表 3. 中九、十機 BFPT 跳脫保護邏輯示意圖

8. 飼水泵和 DCDAS 之運轉設定不一致，增加緊急事故時 BFPT 跳脫之風險：

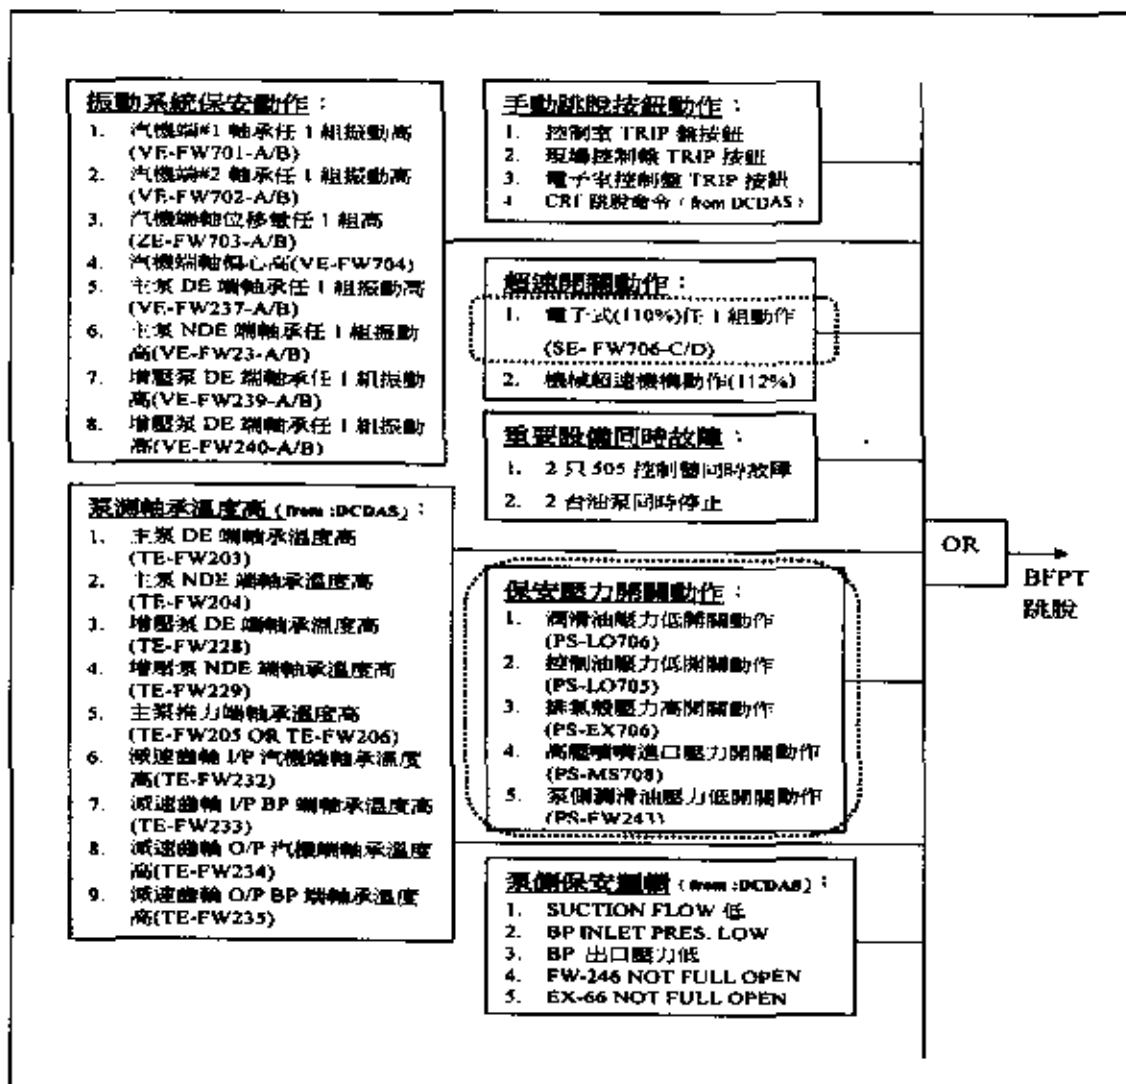
- ① 鍋爐控制系統 DCDAS 與 BFPT 之 505 控制器在轉速設定值上不匹配，造成 Runback 緊急事故時 BFPT 反應不及而 MFT 跳脫，三菱公司建議將 DCDAS 及 BFPT 505 轉速設定值均改為 2500~6000rpm，詳如表 4。本組已利用大修時期更改轉速設定值，使 DCDAS 及 BFPT 505 之設定一致。
- ② 泵浦和汽輪機若屬不同之製造，在潤滑油之壓力保護上有所差異，增加緊急事故時 BFPT 跳脫之風險，異常事故之責任歸屬不易釐清，突增雙方公司之公文往返。建議未來新建發電廠時，飼水泵及其驅動汽輪機應規範為同一製造廠商，如中一~八機均屬 IMO 公司所製造，保安設計之考量較一致。
